■ 機械設計に関する論点 コメント回答
【論点】格納容器内水素濃度計の
機能・構造と耐環境性

【論点2】第830回審査会合での指摘（格納容器内水素濃度（SA））

図6 水素分圧と抵抗変化率の相関

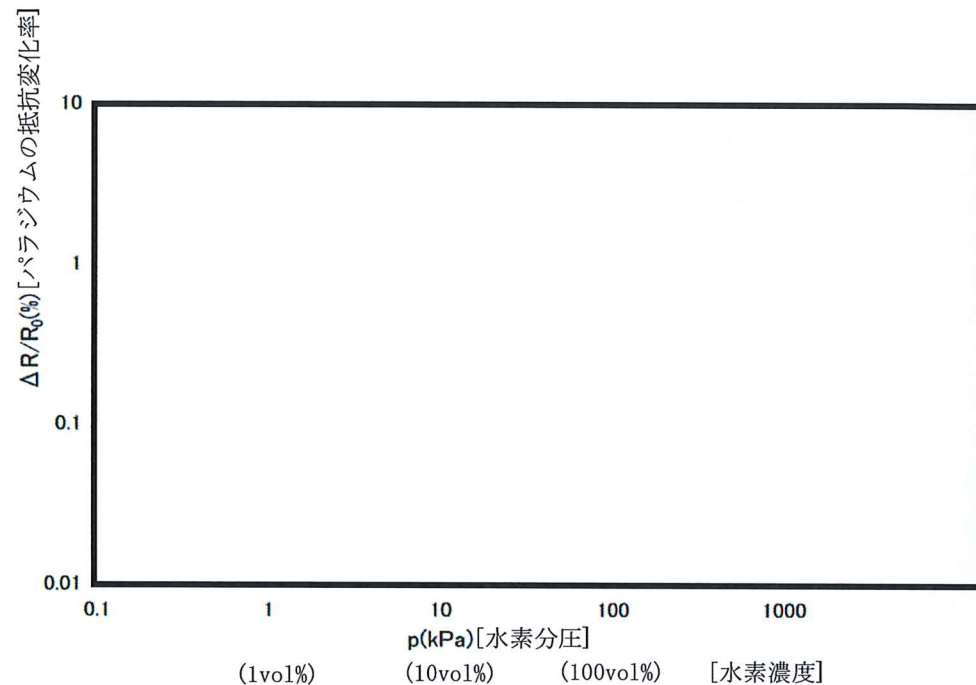
NO	コメント内容	回答	ページ番号	備考
①	格納容器内水素濃度計の指示値は、格納容器圧力を用いて分圧を計測し、補正していることを示した上で、計測誤差（±2%）の根拠を整理して説明すること。	パラジウム及び白金の抵抗値を基に水素濃度を演算する手順を追記しました。また、格納容器内圧力を考慮した場合の計器誤差の根拠を追記しました。	4～6	
②	格納容器内水素濃度計について圧力と抵抗値の実験結果を示すこと。	格納容器内水素濃度（SA）の水素分圧と抵抗変化率の実験結果をまとめました。	4	
③	格納容器内水素濃度計について計測器の時定数を示すこと。	応答性確認試験を行い、判定基準の40秒以内で応答していることをまとめました。	7	
④	格納容器内水素濃度計について水素を吸い込んではいませんが、水素濃度が上下した場合の追従性を示すこと。	応答性確認試験を行い、水素ガスの導入及び排出を繰り返した場合にも、水素濃度の測定値が精度内であることをまとめました。	7	
⑤	CVスプレイに対する水素濃度計の機能（ヒータ昇温等）への影響について整理して説明すること。	被水による格納容器内水素濃度（SA）の温度制御への影響はないことをまとめました。	8	
⑥	耐環境試験の評価結果で「機能維持を確認している」としているが、試験前後の抵抗値の特性変化等による機能への具体的な影響を説明すること。	試験前後のPd抵抗値とPt抵抗値を記載し、「機能維持を確認している」とした根拠を評価結果欄にまとめました。	9	
⑦	格納容器内水素濃度計について圧力、温度、湿度、放射線等の環境試験やパラジウムの温度特性のバックデータを整理して本水素濃度計の信頼性を説明すること。	環境試験やパラジウムの温度特性等のバックデータをまとめました。 上記に加え、酸素による水素濃度測定への影響と対策をまとめました。	10	
⑧	格納容器内水素濃度計についてCVスプレイにより水がかかるとはならず、炉心損傷後も使うのであればセシウムやヨウ素が表面に付着した場合の影響を示すこと。	被毒物質の影響及び対策についてまとめました。	11

- 水素検出器にて測定した白金抵抗値から検出素子部の温度を算出し(図4), この時のパラジウム抵抗値(水素濃度: 0vol%時)を算出する。(図5)
- 水素吸蔵によるパラジウムの抵抗変化率から水素分圧を算出し(図6), さらにドライウェル及びサプレッションチェンバの圧力値を用いて圧力補正を行い, 水素濃度を算出する。
